Adeguamento del sistema
A7 - A10 - A12

PROGETTO DEFINITIVO

Relazione descrittiva di raffronto soluzione PD - Variante

Figura 4-26. Intervento di riqualifica della A7 tra i viadotti Secca e il torna indietro di Morego nella soluzione di variante

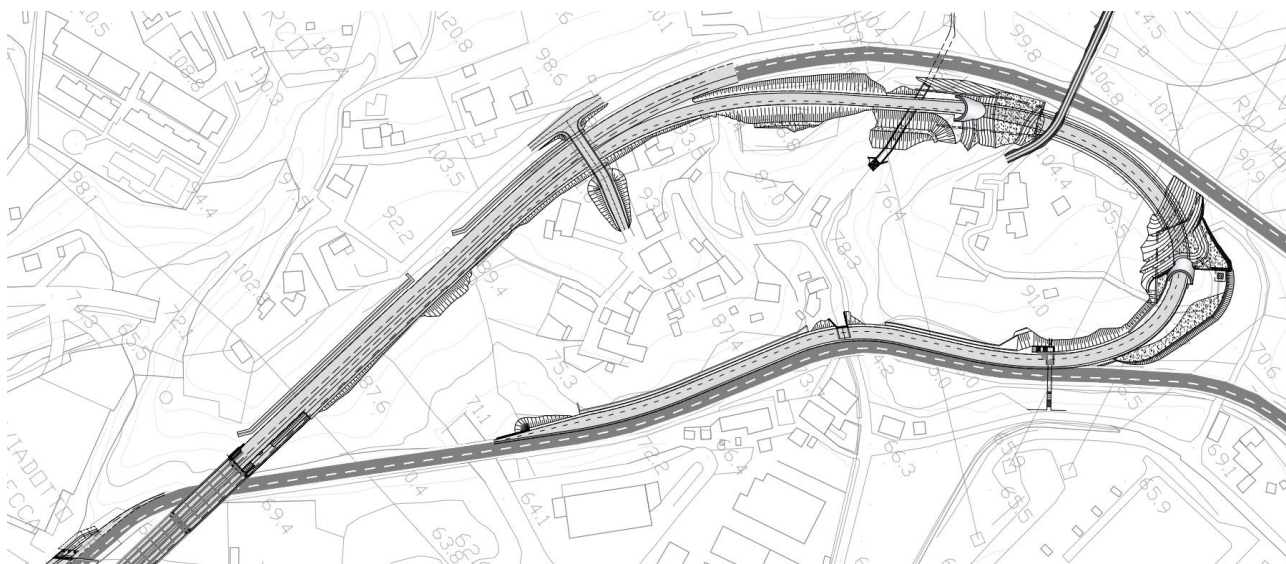
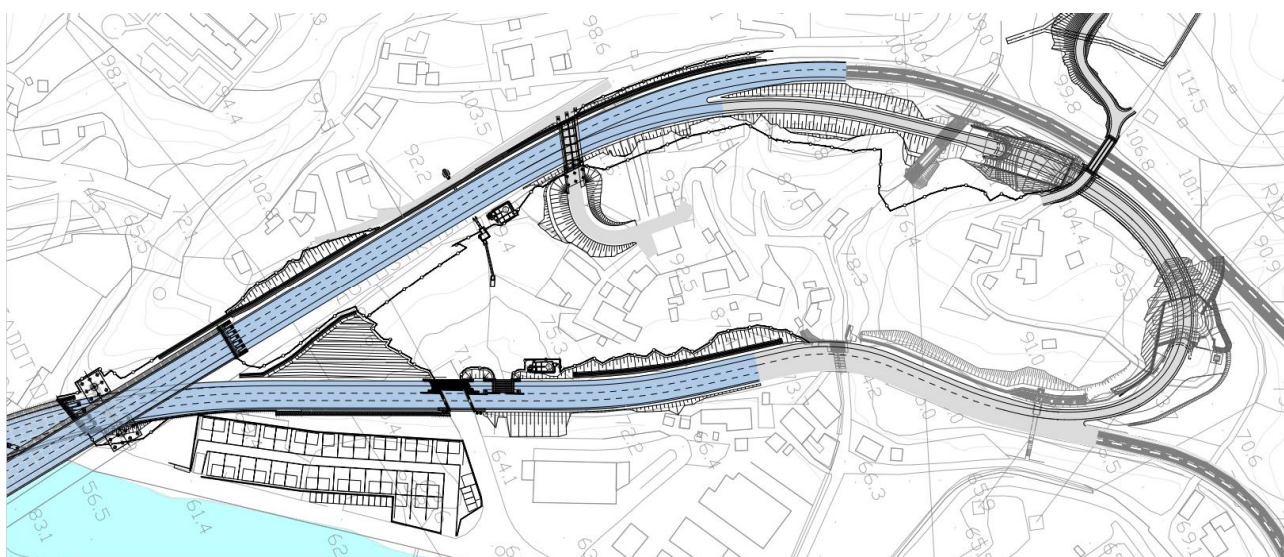
Nella soluzione di variante la traslazione fuori sede verso sud dell'andamento planimetrico del viadotto sul torrente Secca in direzione Milano, dove confluiscono l'asse della riqualifica e l'asse della nuova carreggiata A7 in direzione Nord, richiede l'allungamento del tratto di rastremazione e raccordo alla sede stradale esistente dell'A7 in direzione Milano nell'ultima parte del tronco di scambio a 3 corsie prima della diversione della rampa Morego, con conseguente allargamento della sede stradale, rettifica morfologica delle scarpate, innalzamento delle paratie di sostegno degli scavi costituite da berlinesi definitive multi-tirantate ed inserimento di barriere antifoniche a mitigazione dell'impatto sui ricettori.

Per quanto riguarda la carreggiata in direzione Sud, la corsia specializzata di immissione della rampa di Morego viene prolungata con la stessa sezione fino al viadotto Secca così da realizzare un tronco di scambio lungo 500 metri circa e con una larghezza complessiva pari a 14.45 metri. Anche in questo caso l'allargamento della sede stradale dell'A7 lato monte comporta la necessità di realizzare una rettifica morfologica delle scarpate e una paratia di sostegno degli scavi costituita da una cortina di pali tirantata.

Figura 4-29. Rampa 2 e Rampa 3 nella soluzione di variante

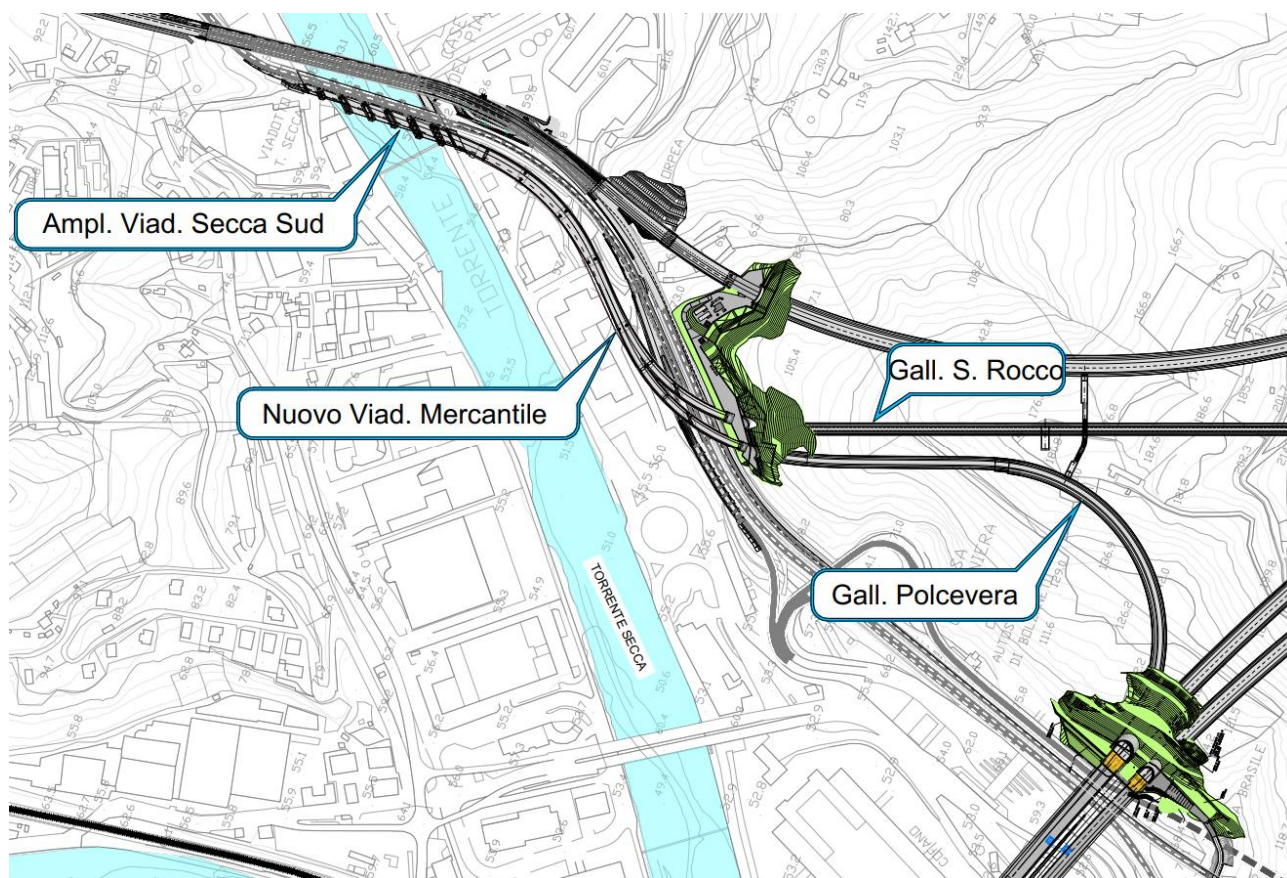
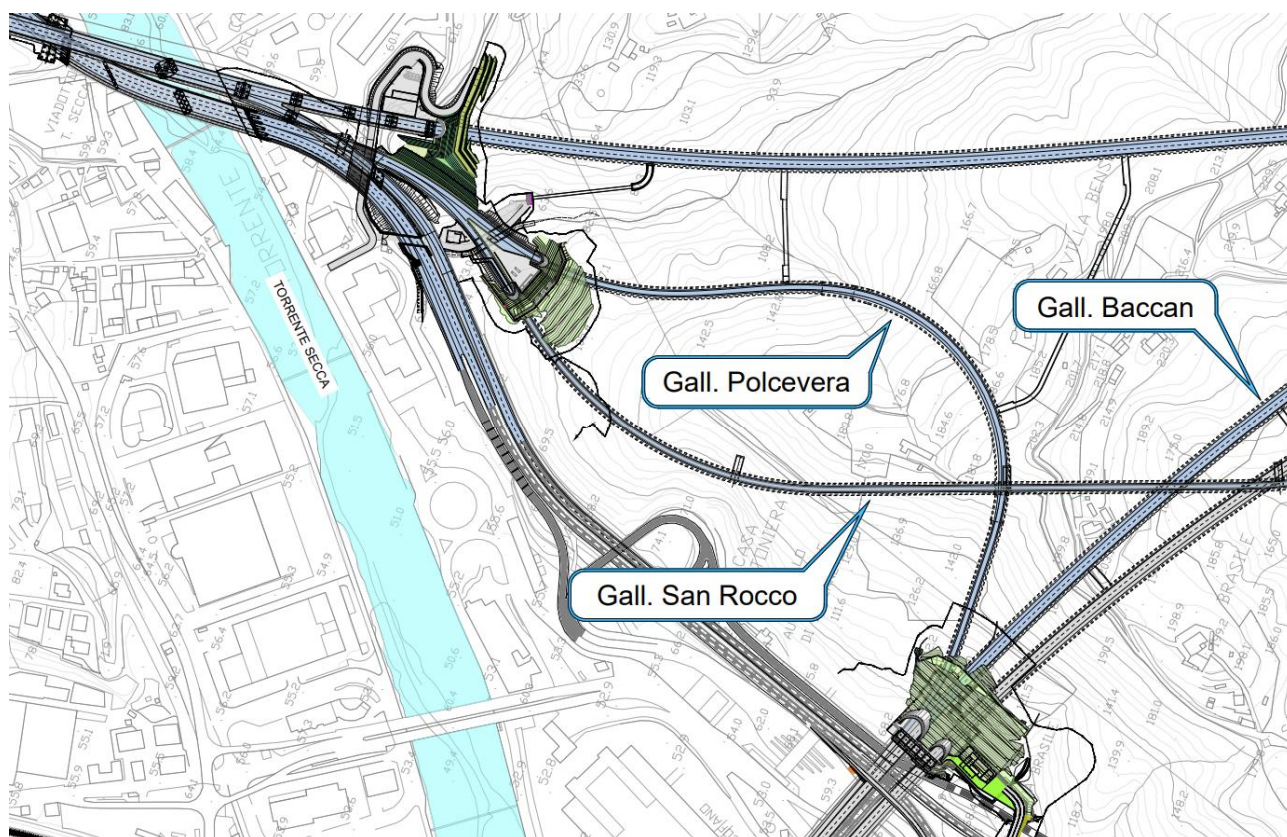
Nello specifico, l'asse della Rampa 2 (galleria Polcevera) piega in sinistra e poi in destra con raggi planimetrici molto ampi rispetto al progetto approvato fino ad innestarsi sull'asse diretto a Ponente della A10bis (Galleria Baccan). Qui, in prossimità della spalla del Viadotto Genova, termina il tratto in variante.

La Rampa 3, con una geometria planimetrica molto simile a quella del progetto approvato, sottopassa all'interno della galleria San Rocco, gli assi della Rampa 1 (galleria Baccan) e dell'A12 diretto a Levante (galleria Bric du Vento) per poi innestarsi su quest'ultimo terminando il tratto in variante all'imbocco del Camerone 3.

L'aver "ribaltato" la soluzione planimetrica dei flussi di traffico diretti a Genova e sulla Gronda, ha portato allo stralcio del Viadotto Mercantile, non più necessario per attraversare la A7 Nord esistente. La conseguenza diretta è stata quella di avere delle quote di progetto agli imbocchi (Polcevera/ San Rocco) molto più basse che hanno favorito un tracciamento altimetrico in sotterraneo più lineare con pendenze longitudinali che non superano il 4% per la galleria Polcevera (rispetto al 5% del progetto approvato) e più regolare per la Galleria San Rocco.

Mentre la configurazione della carreggiata sud dell'A7 che prosegue verso Genova, nel tratto tra il Viadotto Secca e lo svincolo di Bolzaneto, prosegue su rilevato in allargamento alla sede autostradale esistente sostenuto da opere di sottoscarpa.

Figura 4-33. Viabilità IN005 nella soluzione di variante

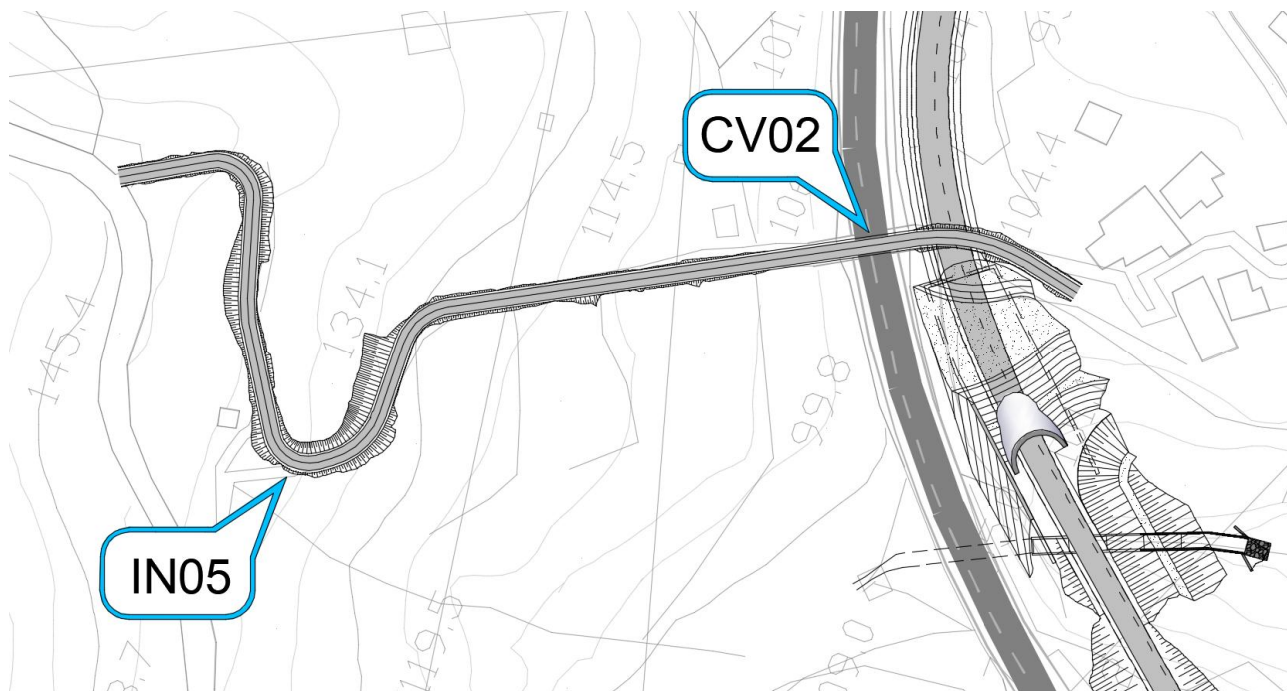
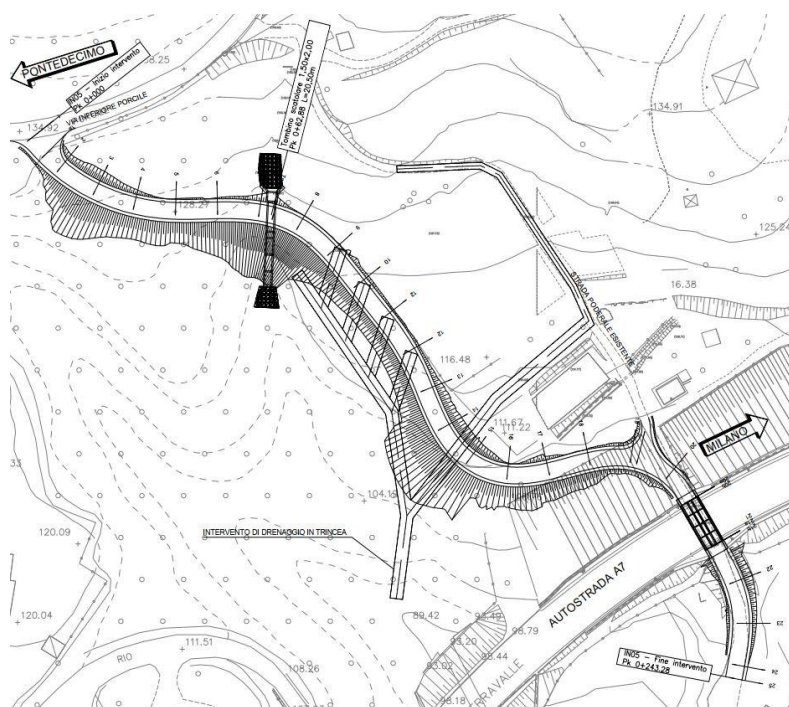
agricola viticoltrice e affittuaria dei terreni della Curia Arcivescovile di Genova siti a Morego. La soluzione progettuale proposta in variante prevede un nuovo tracciato plano-altimetrico, alternativo della viabilità interferita Morego IN005, ubicato più a valle dell'attuale strada interpodereale, su porzioni di terreni della stessa Curia e non destinati alla viticoltura. Pertanto, per non compromettere i terreni coltivati a vigneto, si è optato per procedere ad una rivisitazione del tracciato e della larghezza della sezione trasversale della strada podereale che collega Via Inferiore Porcile al gruppo di case ricadente nella fascia compresa tra le due carreggiate della A7 Milano-Genova, localizzando il nuovo tracciato in porzioni marginali e scoscese di terreni della stessa Curia e non coltivati a vigneto.

Figura 4-46. CI28 (CO12W) e VS008 nella soluzione di variante

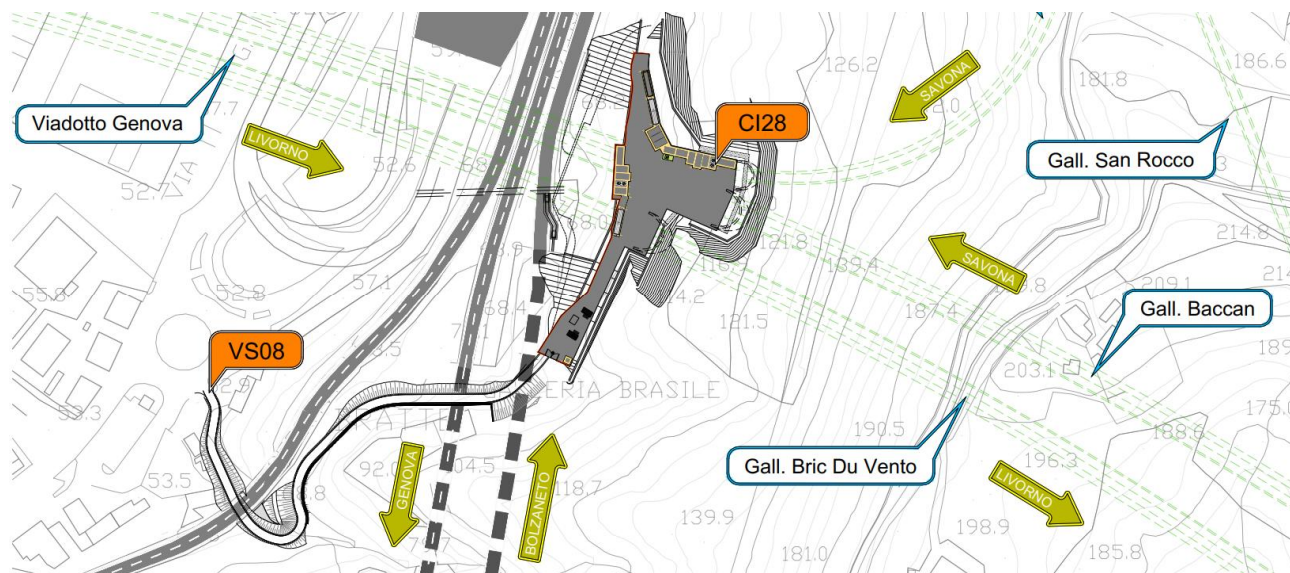
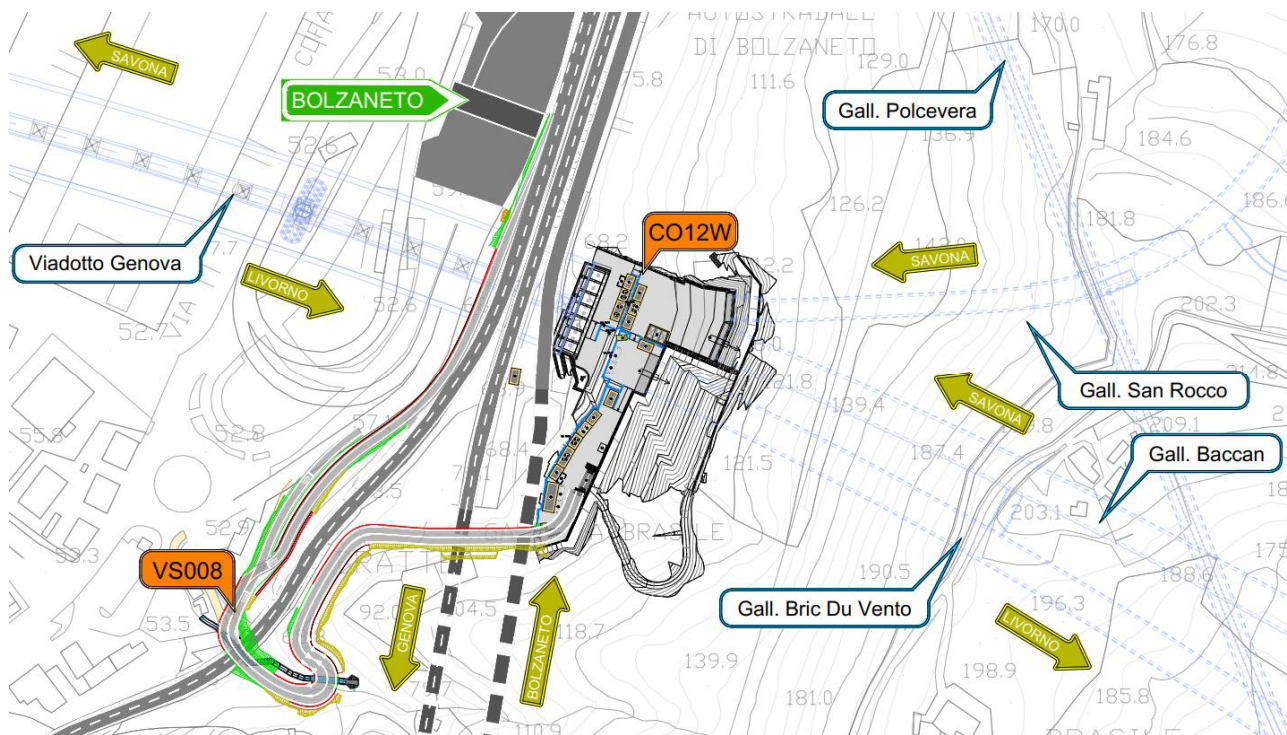
Nella soluzione di variante è stato ottimizzato il layout progettuale delle opere di contenimento degli scavi necessari alla realizzazione dell'imbocco delle Gallerie Polcevera, Baccan e Bric du Vento, senza modificarlo nelle scelte sostanziali. In particolare, a seguito di alcuni approfondimenti tecnici condotti durante lo sviluppo della fase esecutiva della progettazione, è stato possibile ridimensionare gli ingombri degli scavi necessari alla realizzazione degli imbocchi in relazione anche a quelli dovuti alla costruzione della spalla est del Viadotto Genova.

Per il tratto di viabilità di servizio che si affianca all'autostrada esistente A7 ponendosi al di sopra del muro di controripa esistente, e quindi sovrappassa la galleria Brasile per raggiungere il piazzale di cantiere si prevede il mantenimento delle caratteristiche plano altimetriche del progetto approvato incrementando generalmente la dimensione della piattaforma stradale ad una larghezza minima pari a 6.00 m.

Per il tratto complementare invece che dopo aver sottopassato la seconda campata del ponte ad archi dell'autostrada A7 si immetteva sulla viabilità ordinaria, si prevede invece di eliminare il collegamento al piazzale della stazione di servizio su Via E. Faggioni e di realizzare un "mini svincolo" in carreggiata Sud dell'autostrada esistente A7 per consentire l'accesso diretto dalla sede autostradale alle aree interessate dai lavori che si prevede di utilizzare sia durante i lavori quanto a lavori finiti per l'accesso per manutenzione alle cabine elettriche ed edifici a servizio delle dotazioni impiantistiche.

Figura 4-49. Interconnessione di Torbella nella soluzione di variante

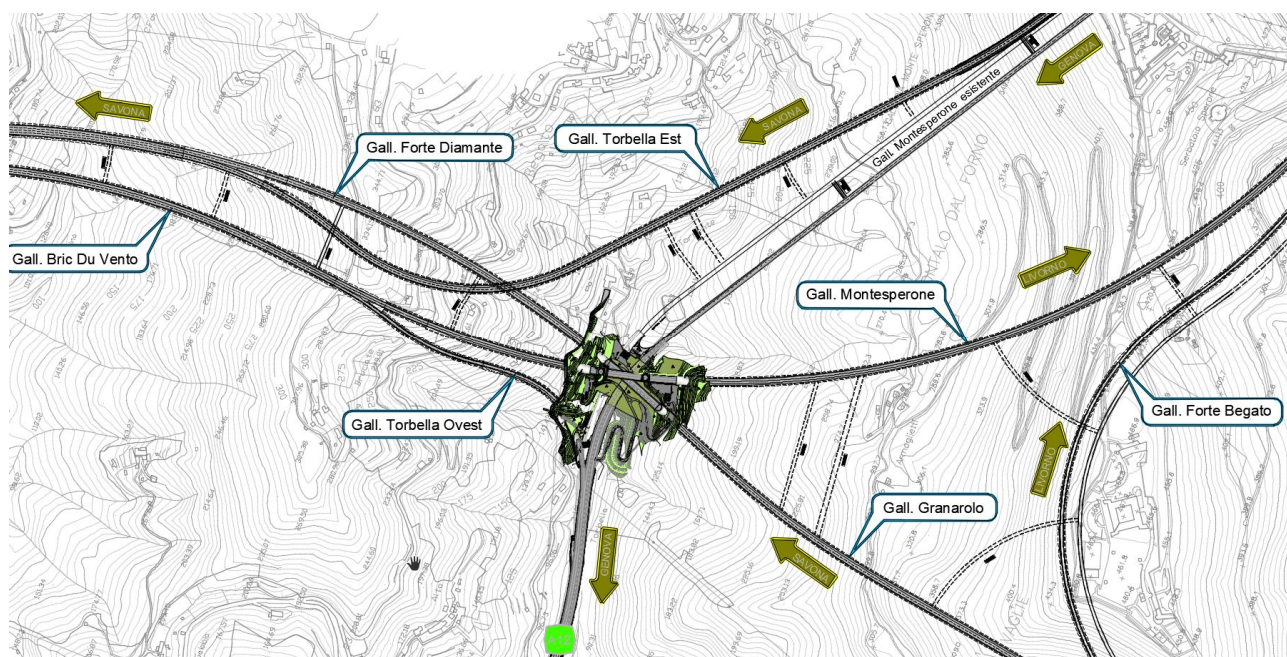
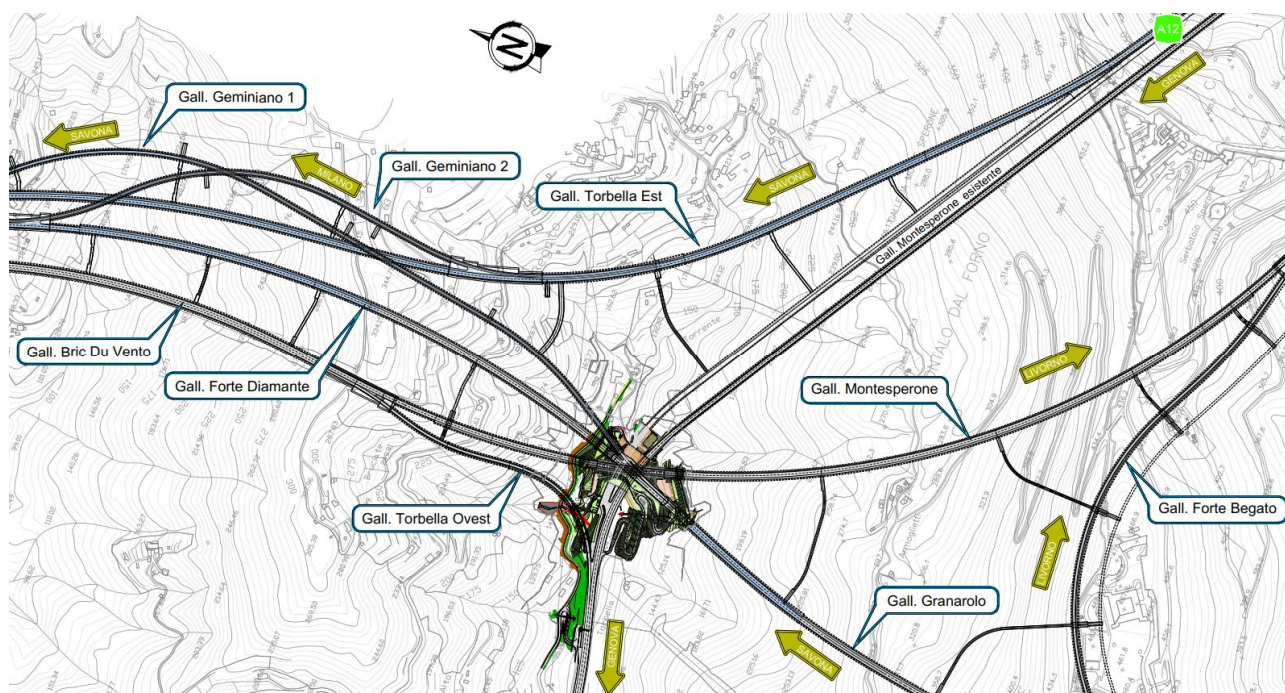
Le modifiche sopra descritte, quindi, interessano solo limitatamente il tratto all'aperto dell'interconnessione Torbella e consistono nell'ampliamento del fornice in uscita della galleria Granarolo (per via della suddetta nuova rampa di diversione) e la realizzazione di un nuovo fornice di imbocco in entrata per la galleria Geminiano 1 che si colloca in adiacenza a quello della Forte Diamante.

Tali modifiche hanno generato l'opportunità di definire alcune ottimizzazioni all'area nella configurazione finale. Il nuovo fornice di imbocco della galleria Geminiano 1 occupa l'area originariamente attrezzata per gli impianti tecnici che ospitava una cabina elettrica con relativi gruppi elettrogeni e un locale sala pompe con vasca acqua antincendio. I suddetti volumi tecnici, per far spazio all'inserimento del nuovo fornice della galleria, verranno dislocati ad un livello inferiore in un'area interamente racchiusa da paratie e coperta dal terreno di riporto, direttamente affacciata sulla attuale carreggiata ovest della A12 che verrà dismessa al termine dei lavori della Gronda, a seguito della riqualifica dell'attuale carreggiata in direzione est mediante l'inversione della direzione di marcia, con accesso salvaguardato sul fronte da un piazzale pavimentato.
